Modulo per la presentazione delle osservazioni per i piani/programmi/progetti sottoposti a procedimenti di valutazione ambientale di competenza statale

ID: Codice procedura (ID_VIP/ID_MATTM):10844

Impianto per la produzione di energia elettrica da fonte eolica, costituito da 6 aerogeneratori della potenza complessiva di 37,2 MW, un sistema di accumulo da 25 MW e relative opere connesse in località "Rempillo" nel comune di Pitigliano (GR).

TESTO DELLE OSSERVAZIONI

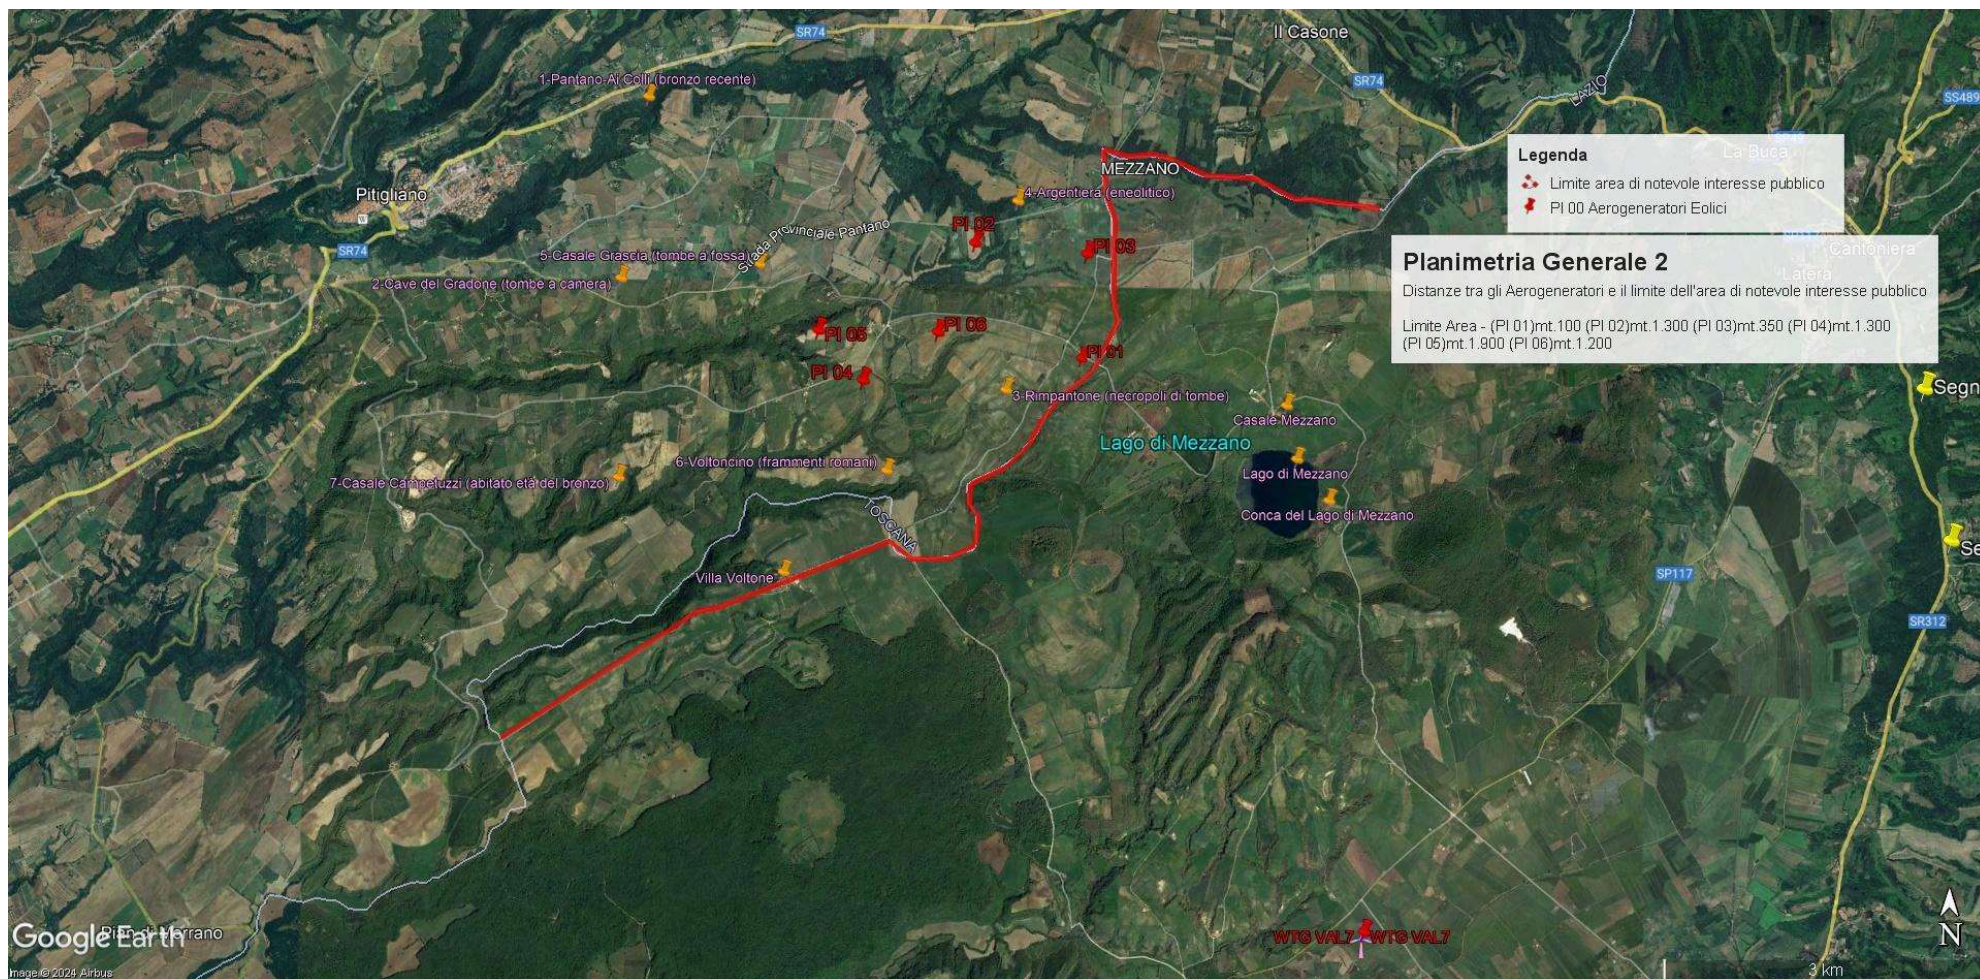
In sintesi, visti l'art. 20 comma 8 lettera c) quater del D.Lgs n 199/2021 e le Linee guida nazionali appena citate, considerato l'enorme impatto dell'impianto eolico industriale denominato “Rempillo” sulla zona paesaggistica di notevole interesse pubblico ben individuata nelle immagini n.1 e n. 2 e sui Beni Culturali evidenziati nell' immagine n. 3 dell'Allegato alle presenti Osservazioni, per la collocazione delle pale P04 e P05 direttamente all'interno del perimetro di un'area archeologica e per gli impatti anche sull'area intermedia e vasta dei pregiati territori laziali della Tuscia settentrionale e in particolare di quelli del pitiglianese ricco di emergenze agricole, naturalistiche, storiche e archeologiche del periodo etrusco ma non solo, si chiede che venga negata l'autorizzazione all' insediamento dell'impianto eolico denominato “Rempillo”.

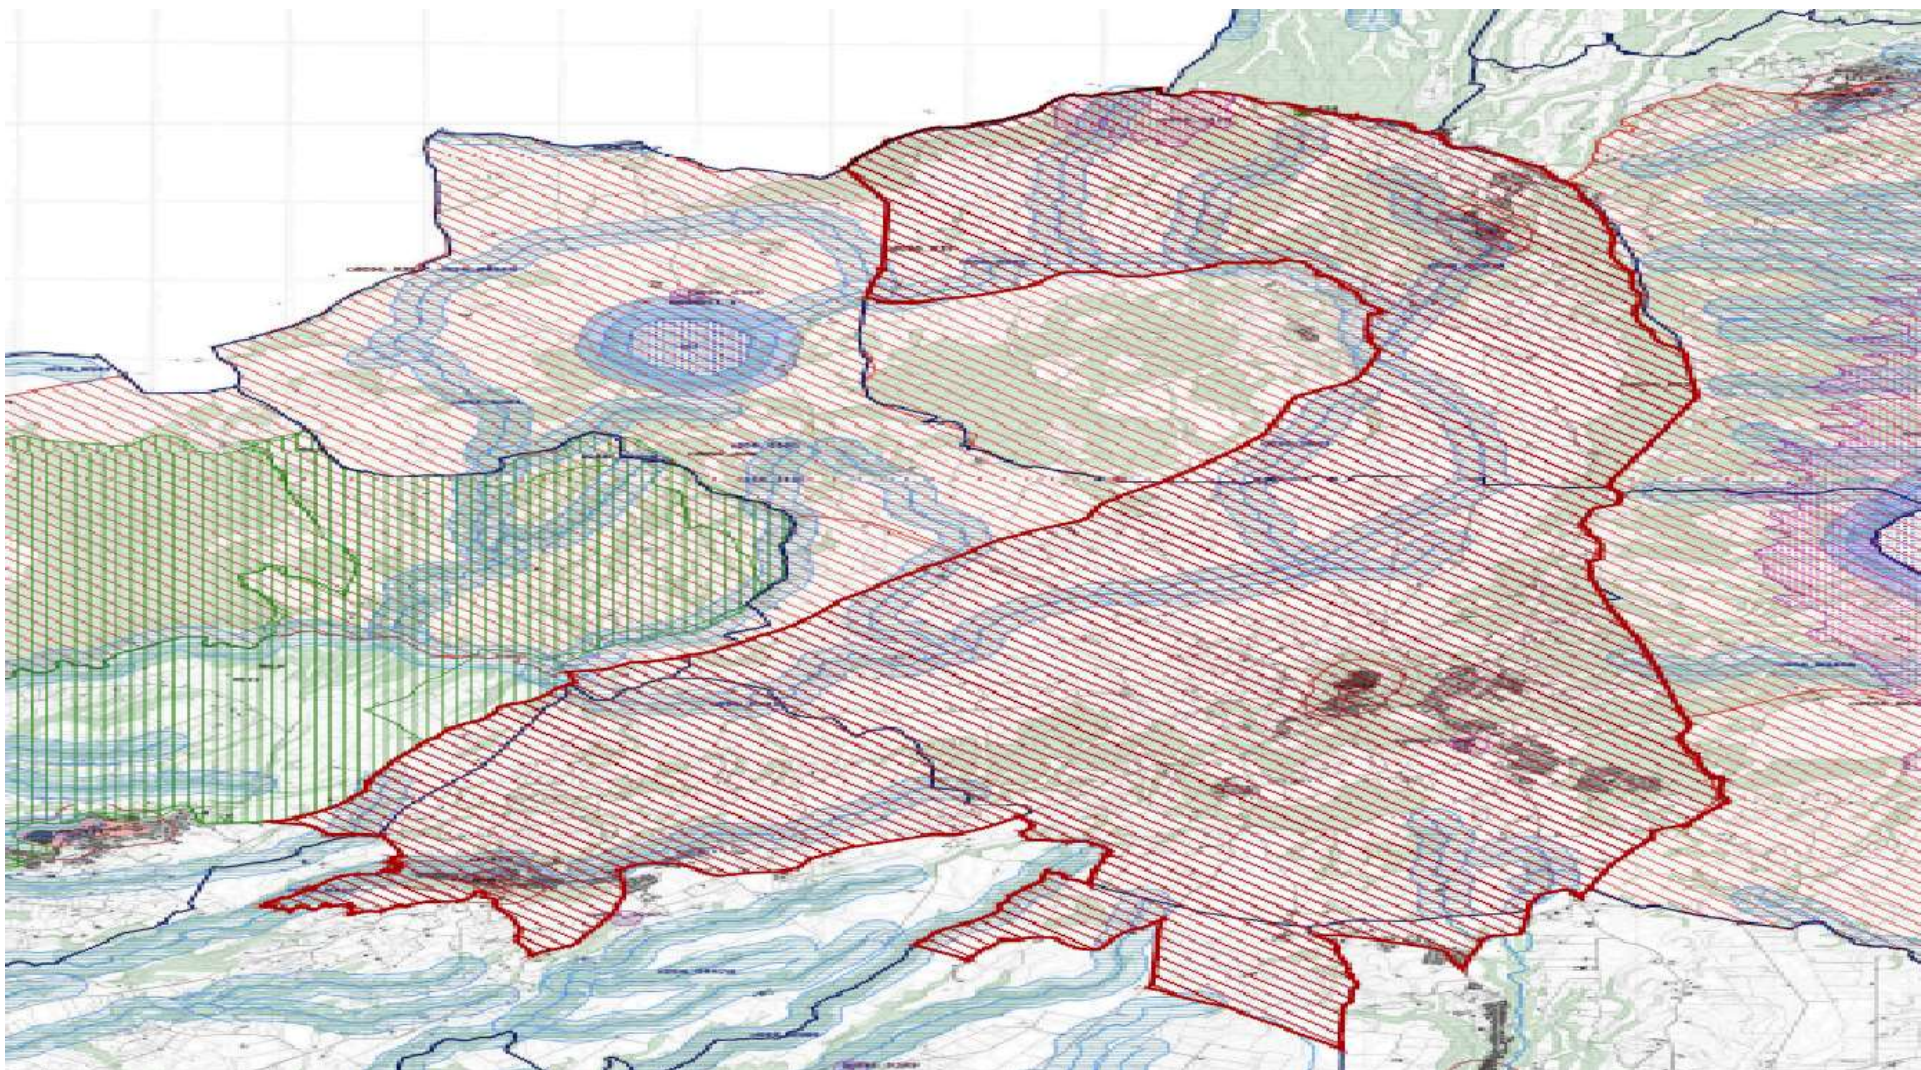
Alla luce del combinato disposto dal "vincolo sul patrimonio paesaggistico (artt. 136 e ss. e 142 del decreto legislativo n. 42/2004 e ss.mm.ii.) e sui beni culturali" (artt. 10 e ss. del decreto legislativo n. 42/2004 e ss.mm.ii.) e dal comma 8 lettera c-quarter del D.Lgs 191/2021 e ss.mm.ii si evince che, ad oggi, le aree in cui sono previsti gli insediamenti dei sei aerogeneratori dell'impianto eolico denominato "Rempillo" non sono idonee perché ricadono tutte all'interno della fascia di rispetto dei **beni paesaggistici di notevole interesse pubblico denominati "Conca del Lago di Mezzano e territorio circostante" (D.M. 22.05.1976)** comprendente anche il **vincolo "Selva del Lamone" (D.M. 22.05.1984)** tutelati **dall'art. 136 del Codice del Beni Culturali e del Paesaggio** e in particolare un aerogeneratori (P01) è a 100 metri dal primo vincolo citato e gli altri cinque compresi in una distanza massima tra 1 km e 2 km (vedi immagine n. 1 dell'ALLEGATO). Nella fascia di rispetto dei 3 km anche la porzione di vincolo rappresentato dalla Selva del Lamone che gode di altre importanti tutele in quanto Riserva Naturale regionale (L. 394/91 e L.R. 29/97), Zona di Protezione speciale (ZPS) insieme ai Monti di Castro collegati tra loro da una Zona di Conservazione Speciale (ZSC), il sistema fluviale Fiume Fiora-Olpeta. La Selva del Lamone oltre il vincolo paesaggistico di notevole interesse pubblico che la rende area non idonea all'installazione degli impianti FER anche nelle sue fasce di rispetto dei 3 km, gode di un'altra tutela che ne rivela l'importanza di area di importanza internazionale per l'avifauna IBA (012) che viene collegata all'altra IBA (099) Lago di Bolsena attraverso la ZPS Caldera di Latera e la ZSC Lago di Mezzano che insieme sono compresi nel vincolo paesaggistico "Conca Lago di Mezzano..." e verranno uniti dal nuovo vincolo paesaggistico "*Ambito paesaggistico, geologico e geomorfologico dell'orlo della caldera di Latera e delle sue pendici interessate dai centri eruttivi periferici*" (si veda a riguardo la proposta pubblicata sul sito del MIC in data 09/08/2023 e

l'immagine n. 2 dell' ALLEGATO) all'area di notevole interesse pubblico "Conca del lago di

Bolsena” (D.M. 24.10.1960). Praticamente una vasta zona che per interesse paesaggistico e naturalistico oltre che storico, archeologico e identitario rappresenta un unicum nel panorama nazionale.

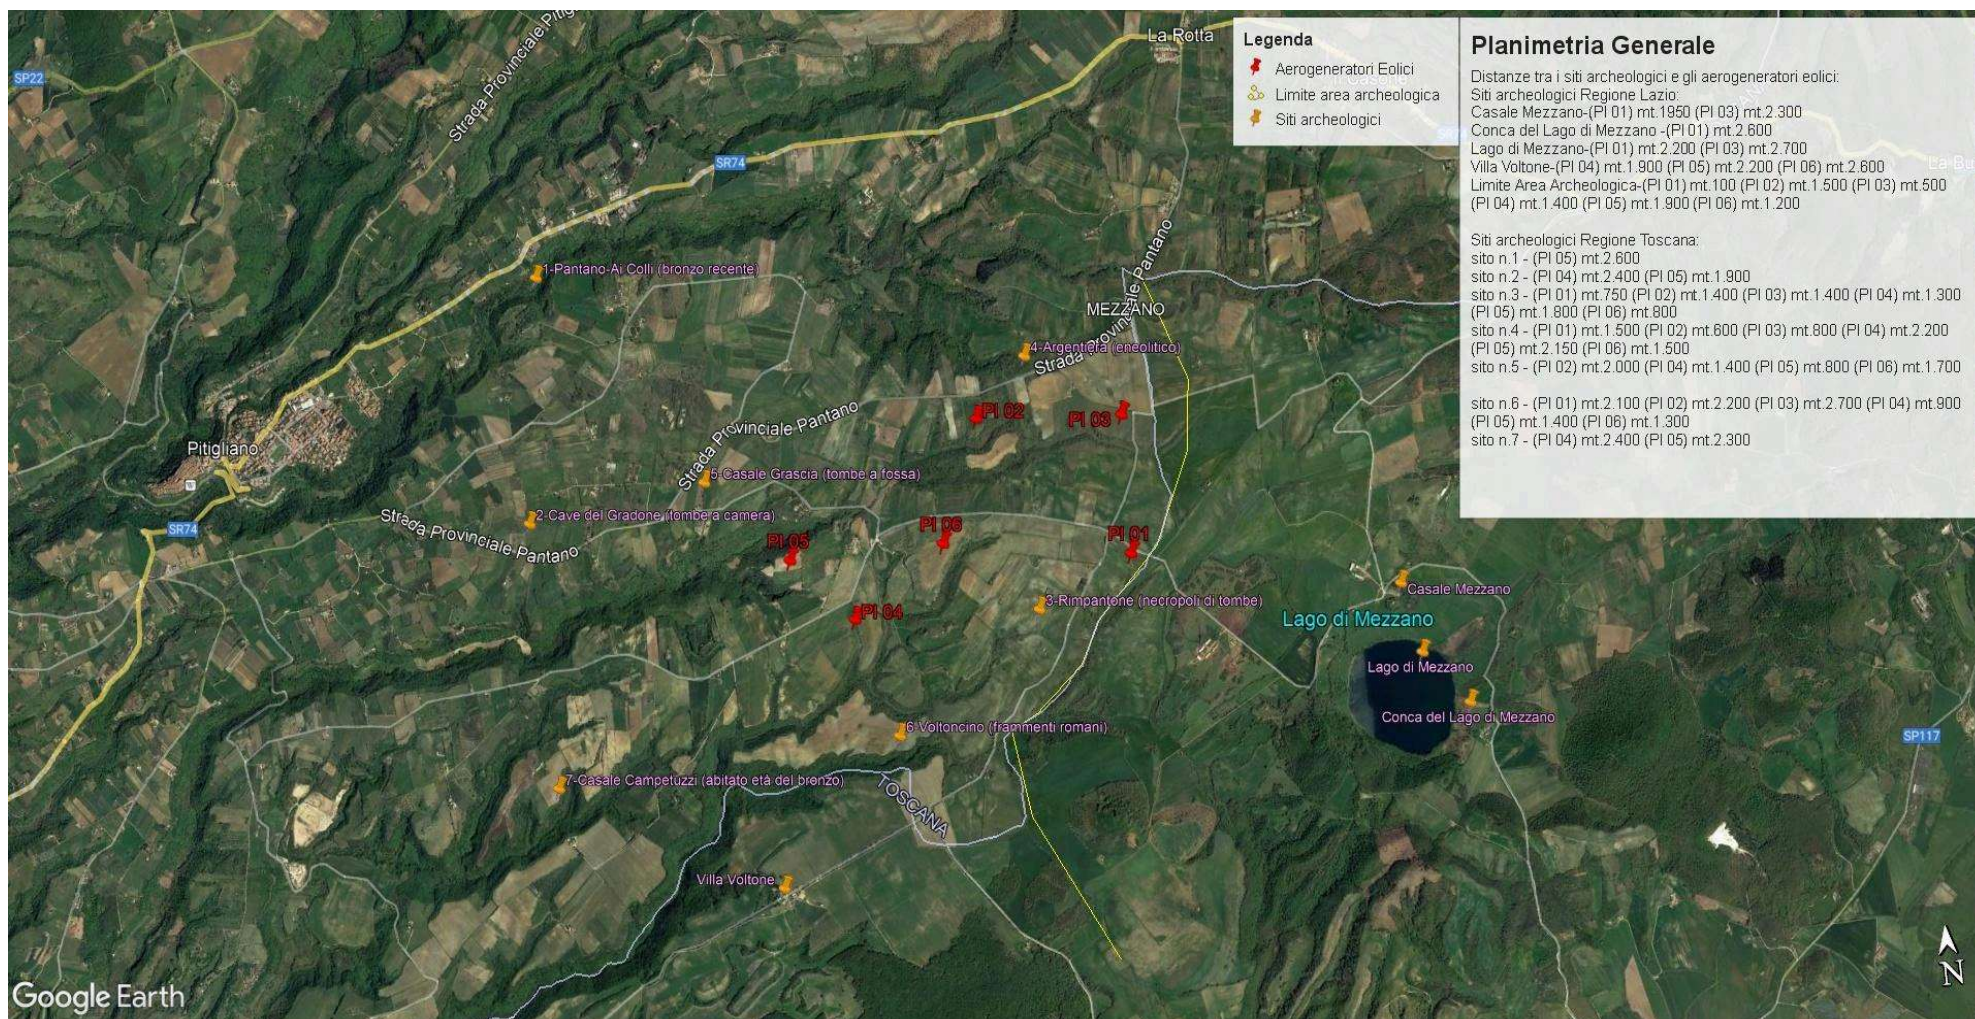
Inoltre, la zona in cui insisterebbe l'impianto eolico industriale Rempillo è compresa nelle fasce di rispetto di 3 km di diversi beni archeologici tutelati dalla parte II del Codice dei Beni Culturali (vedi Allegato, immagine n. 3). Inoltre le pale P04 e P05 ricadono all'interno di un'area archeologica che la Proponente vorrebbe cancellare per il semplice fatto che non è riportata nel documento regionale ma nel documento provinciale come meglio dettagliato nell'Osservazione n. 5. Alla luce di quanto documentato appare chiaro quindi che la collocazione dell'impianto non ha tenuto conto alcuno dei vincoli dell'area nella quale è stato progettato e l'inserimento dell'impianto eolico nel paesaggio e sul territorio non è corretto (Allegato IV delle Linee guida nazionali di cui al D.M dello Sviluppo economico del 10.09.2010).

Immagine n. 4 Situazione di saturazione da impianti FER nella provincia di Viterbo. Non sono riportati gli impianti fotovoltaici e agrivoltaici che hanno inciso per buona parte nel cumulo di impianti FER per superare già nel 2023 gli obiettivi del PNIEC assegnati alla Regione Lazio per il 20230.

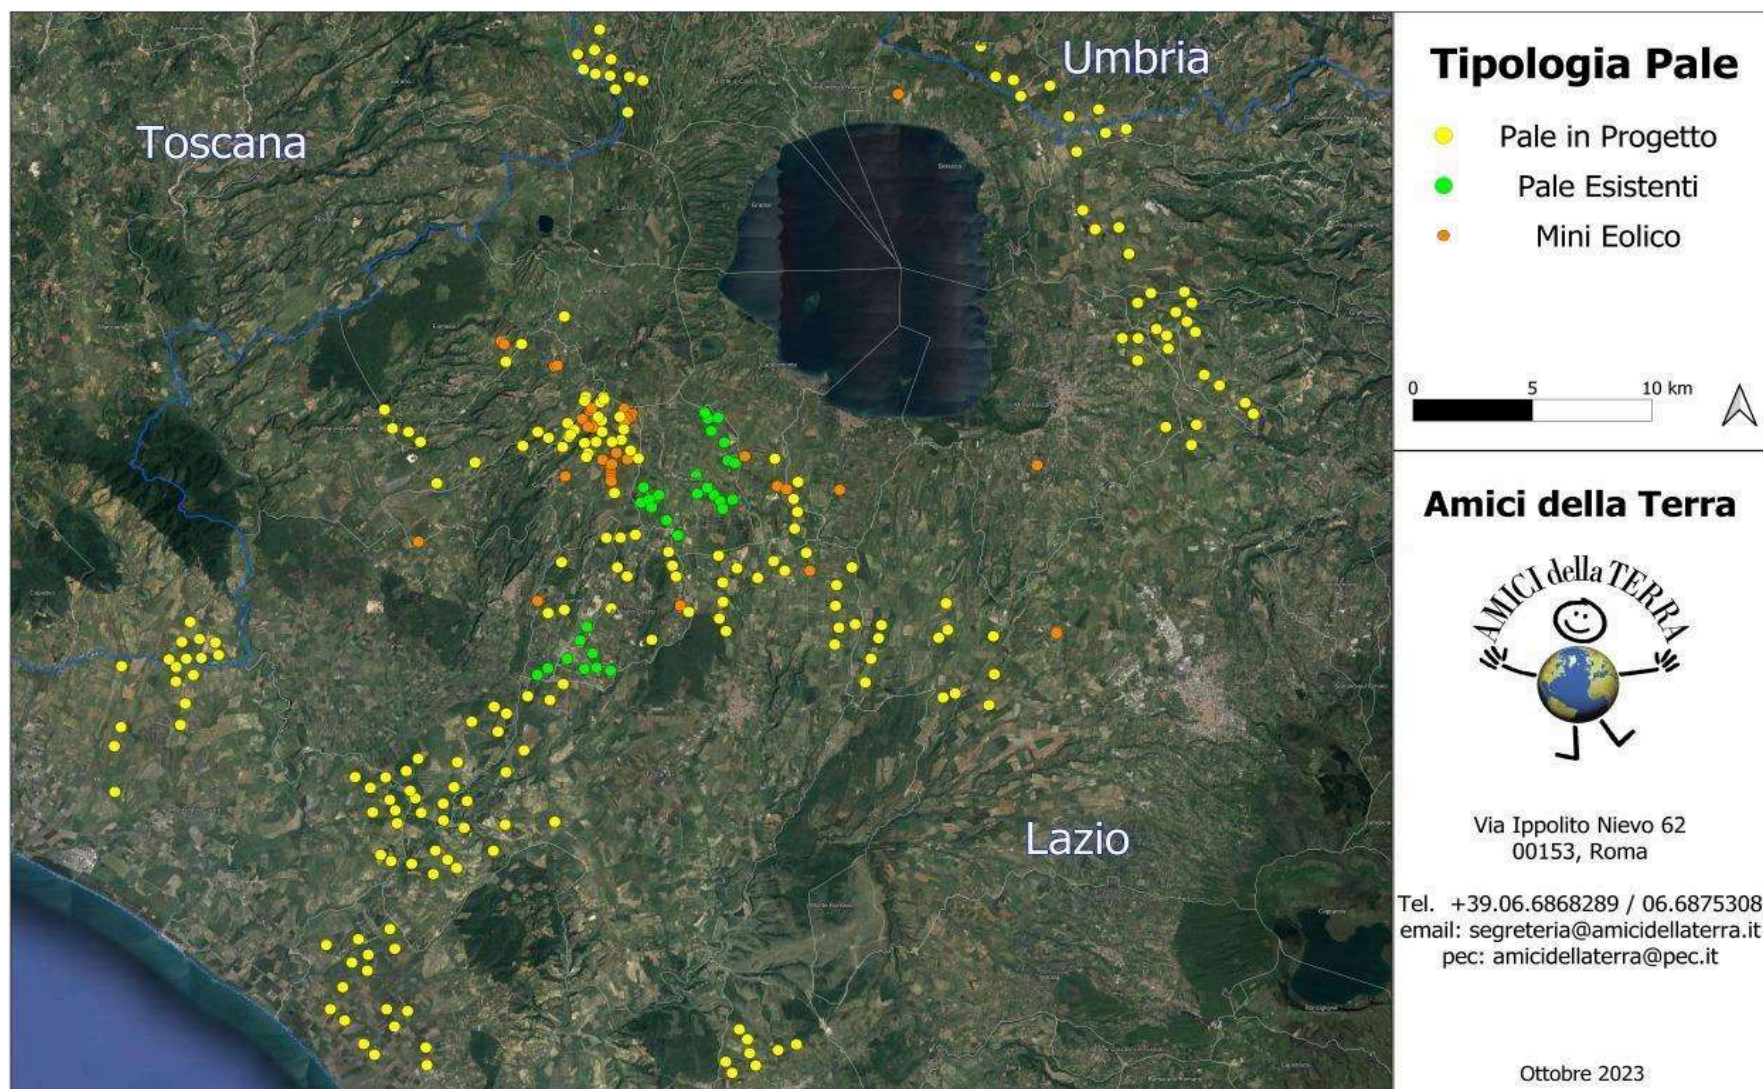
nn. 1 e 2 e crea anche degli impatti negativi anche sui beni naturalistici come verrà dettagliato nell'Osservazione n. 4. Inoltre andrebbe a sommarsi al già enorme cumulo di impianti eolici e fotovoltaici e geotermici che già creano una elevata criticità ambientale nella provincia di Viterbo e interferiscono anche con il territorio toscano come si può vedere dalle immagini nn. 4 e 5 dell'Allegato n. 1.
